**Avis délibéré de la Mission régionale  
d'autorité environnementale de Bretagne sur  
le projet de parc éolien Le Ménec,  
communes de Trévé et Loudéac (22)**

N°\_MRAe 2018-004671

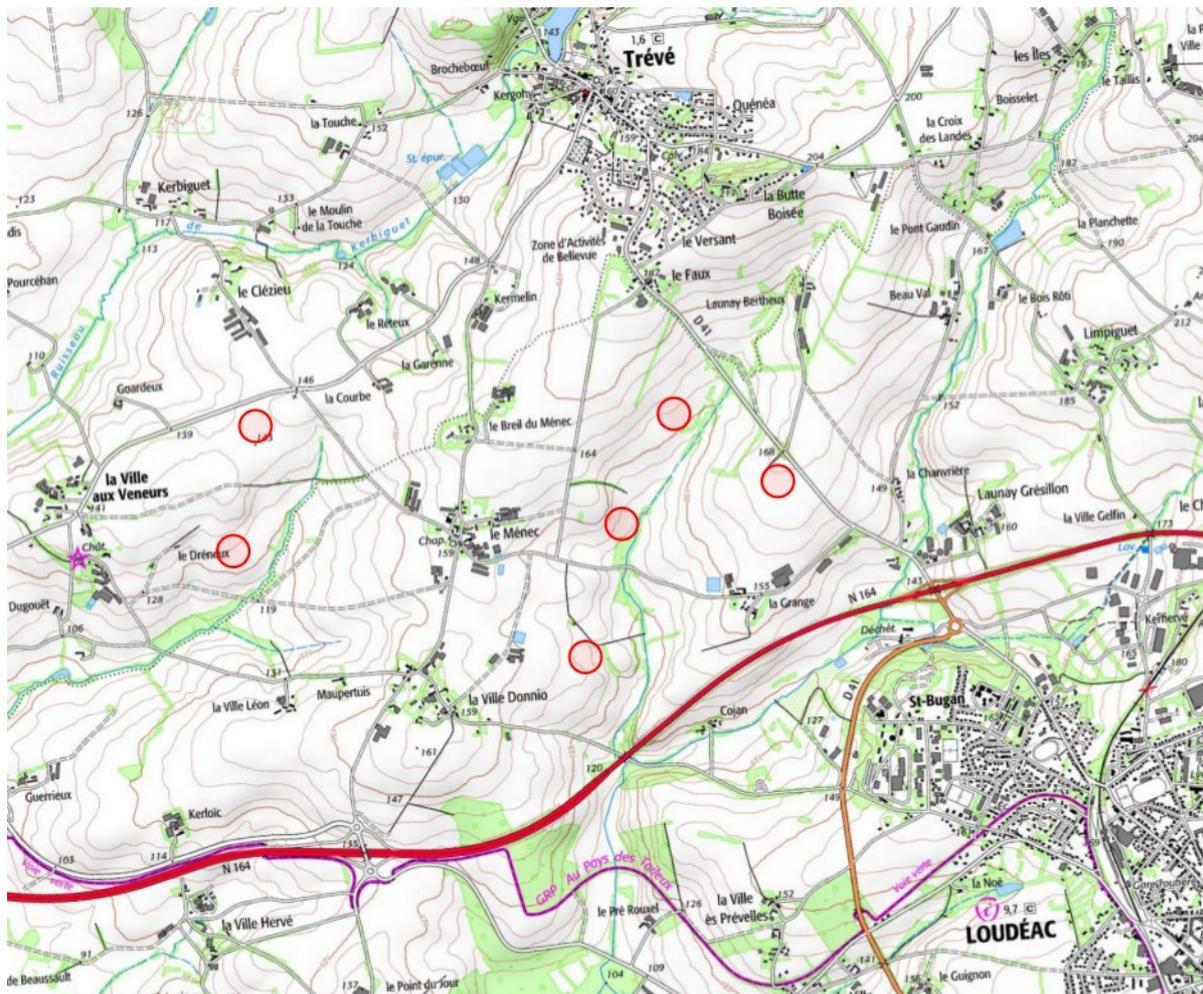
***L'Ae recommande de reprendre l'analyse des enjeux sur la protection des chauves-souris et l'impact du raccordement électrique sur les habitats de reptiles et, le cas échéant, de mettre en œuvre les mesures d'évitement et de réductions d'impact adéquates (bridage).***

***L'Ae recommande par ailleurs d'annexer au dossier le détail des plans de gestion (plans de bridage).***
